4/474/2021 **Gemeinde Lüdersdorf**
Beschlussvorlage
öffentlich

B-Plan 19 "An der Schule"

Betreff: B-Plan Nr. 19 der Gemeinde Lüdersdorf, OT Wahrsow „ An der Schule“

B-Plan Nr. 19 "An der Schule"
Gemeinde Lüdersdorf – OT Wahrsow
– Ausführungsplanung 2020 –

Lageplan
-Planung-

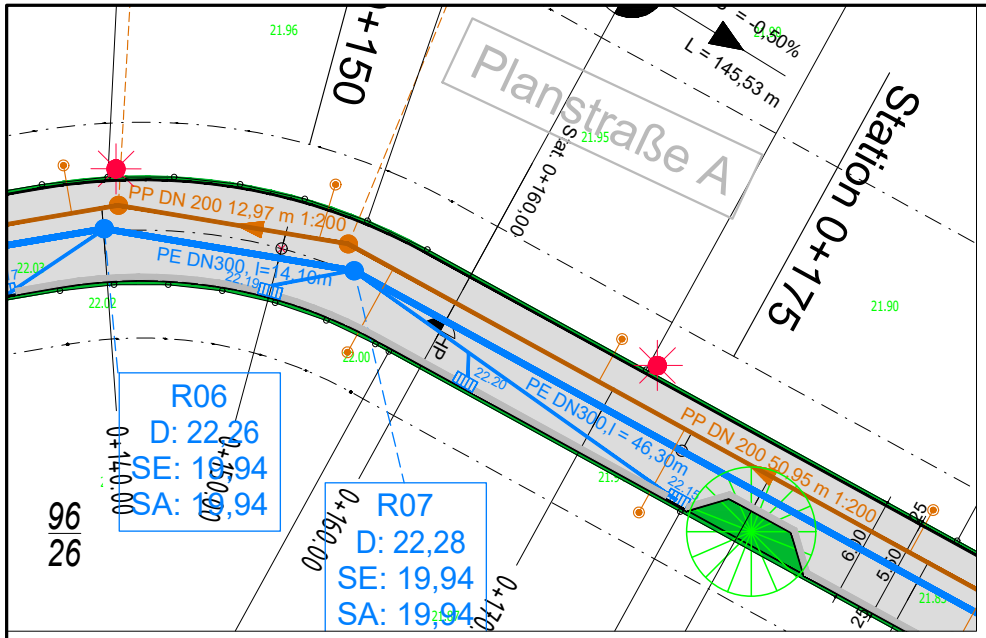
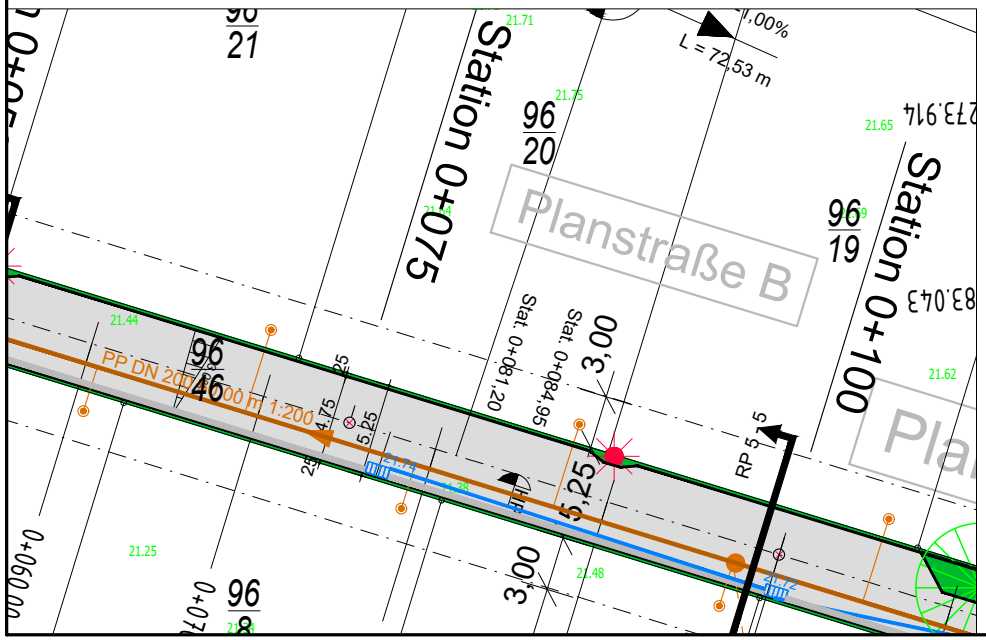
1. Im Bereich der Radien der Planstraße „A“ fehlen Fahrbahnverbreiterungen gemäß RASt 06 entsprechend der gewählten Bemessungsfahrzeuge.
2. Bei ca. Bau-km 0+040 fehlt ein Kurvenradius, die Achse weist einen Knick auf.

3. Bei Parkständen in Senkrechtaufstellung ist beim Vorwärtseinparken eine Fahrbahnbreite von 6,00 m erforderlich.
4. Im Bereich der Planstraße „A“ stimmen bei Bau-km 0+150 und 0+260 die Radien im Lageplan mit denen im Höhenplan nicht überein.

1) Fahrbahnverbreiterungen gem.- RASt 06 wurden in 2 Kurven eingearbeitet. Es erfolgte die Verbreiterung um 25 cm mit einer Übergangsstrecke von 20 m Länge

2) Der dargestellte Knick in der Straßenachse wurde durch einen angemessenen Kurvenradius ersetzt.
3) Bei der Senkrechtaufstellung der Parkstände wurde von einer Verbreiterung der Straße von 5,5 m auf 6,00 m, die für das Vorwärtseinparken erforderlich ist, abgesehen. Stattdessen erfolgt die Beschilderung, dass nur Rückwärtseinparken erlaubt ist

Nr.	Art der Änderung	Name	Datum
3	Fahrbahneinengung Planstr.B Bereich Lichtmasten	SK	07.01.21
2	Ergänzung Ausrundung Achse Planstr. A, Stat. 0+040	SK	07.01.21
1	Fahrbahnaufweitungen Planstr.A, Stat. 0+040, Stat 0+080	SK	07.01.21

Regelprofil
Planstraße A
–Planung–

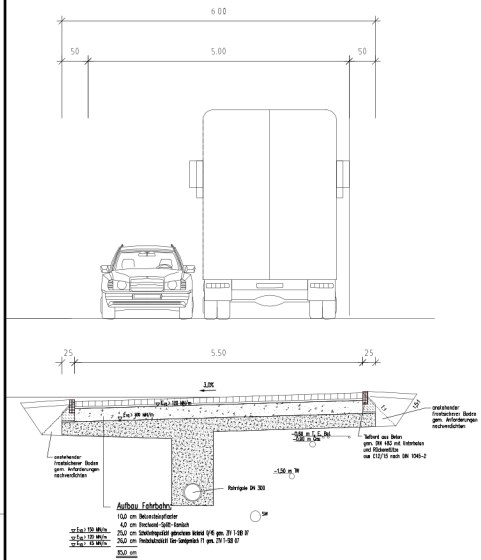
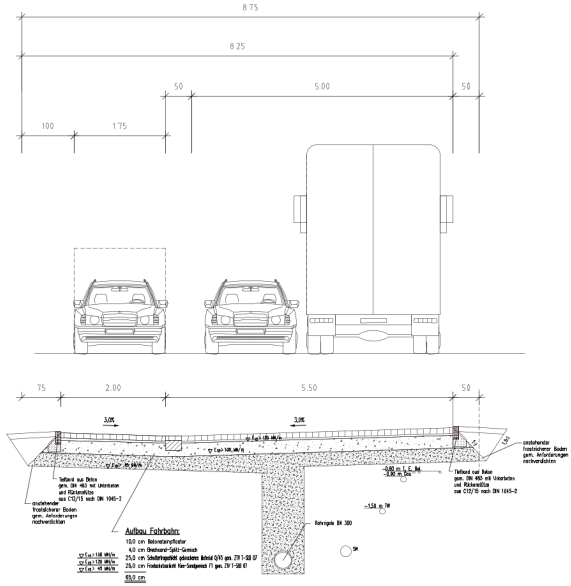
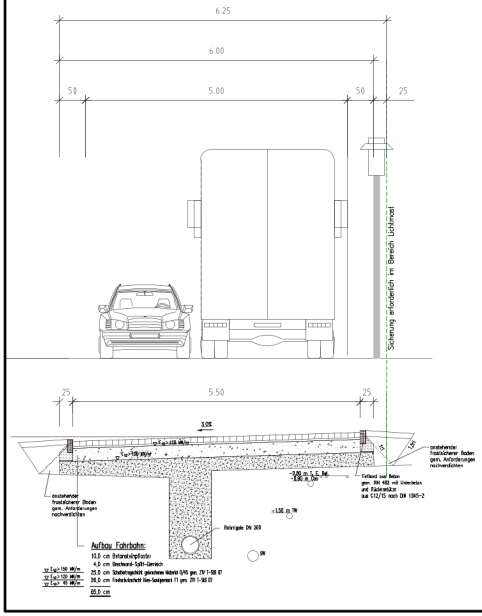
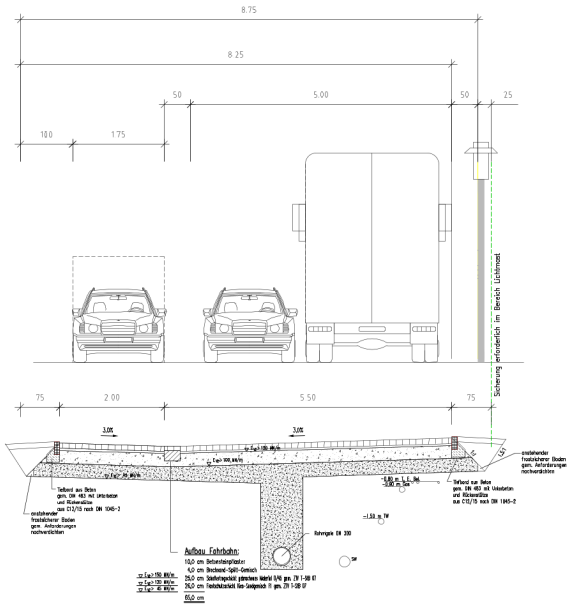
5. Neben Parkflächen bei Längsaufstellung sind Breitenzuschläge von 0,75 m für das Öffnen der Wagentüren zu beachten.
6. Die Anordnung der Straßenabläufe in den Hochpunktbereichen der Planstraßen „A“ und „B“ sind zu überprüfen. Dort entstehen aufgrund der geringen Längsneigungen in Verbindung mit großen Kuppenausrundungen abflussschwache Zonen. Alternativ sind die Gradienten anzupassen.

7. Im Regelquerschnitt der Planstraße „A“ ist die Breite des Parkstandes in Längsaufstellung mit 1,75 m angegeben, um auf dem Papier einen Breitenzuschlag für das Öffnen der Wagentüren von 0,75 m zu suggerieren. Baulich entsteht aber richtigerweise eine Breite des Parkstreifens von 2,00 m. Nur der Breitenzuschlag beträgt dann nur noch 0,50 m. Weiterhin ist die Darstellung der seitlichen Sicherheitsräume widersprüchlich, z.B. bei RQ 3-3 0,50 m und 0,25 m.

4) Eine Abweichung der dargestellten Höhen zwischen Lage- und Höhenplan ist nicht erkennbar. Die Darstellung ist jedoch unübersichtlich.
5) Der Breitenzuschlag von 0,75 m neben den längs zur Straße ausgerichteten Parkplätzen wurde ergänzt.

6) An den abflussschwachen Bereichen wurden Straßenabläufe ergänzt.
7) Die Sicherheitsräume wurden überarbeitet und die geforderten 0,75 m eingehalten.
8) An der Planstraße B wurden die Standorte der Beleuchtungsmasten nicht geändert. Um den Sicherheitsabstand einzuhalten wurde die Straße punktuell eingeengt.

Nr.	Art der Änderung	Name	Datum
1	Anpassung Breitenzuschlag Parkbucht	SK	07.01.21

CD Deutsche Eigenheim AG	Anlage 4
B-Plan Nr. 19 "An der Schule" Gemeinde Lüdersdorf – OT Wahrsow – Ausführungsplanung 2020 –	Blatt Nr. 6.2 Regelprofil Planstraße B -Planung- Maßstab: 1 : 50

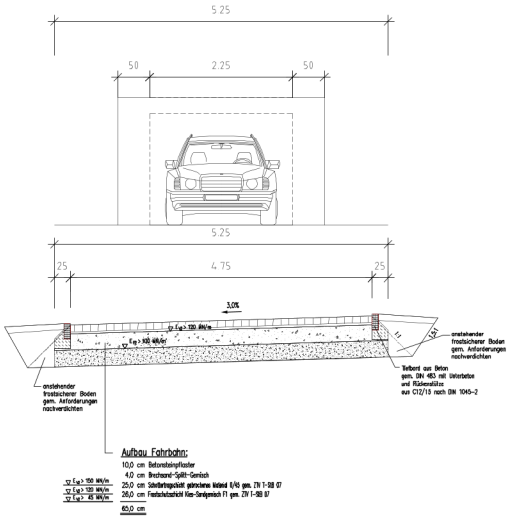
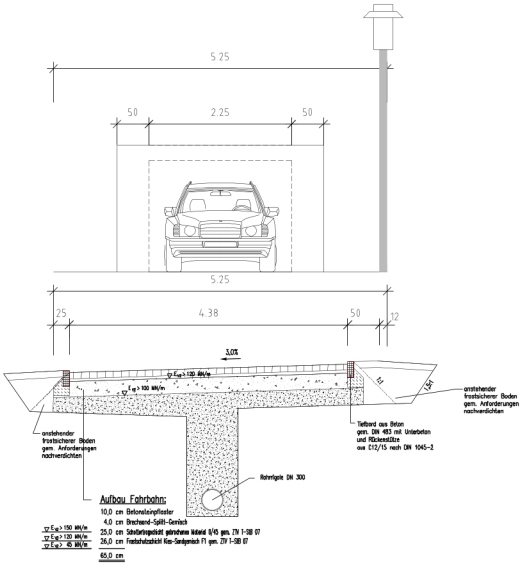
8. Im Bereich der Planstraße „B“ sind genauso wie in der Planstraße „A“ die Beleuchtungsmaste außerhalb des seitlichen Sicherheitsraumes anzuordnen.

Nr.	Art der Änderung	Name	Datum
1	Ergänzung Fahrbahneinengung Bereich Lichtmast	SK	07.01.21
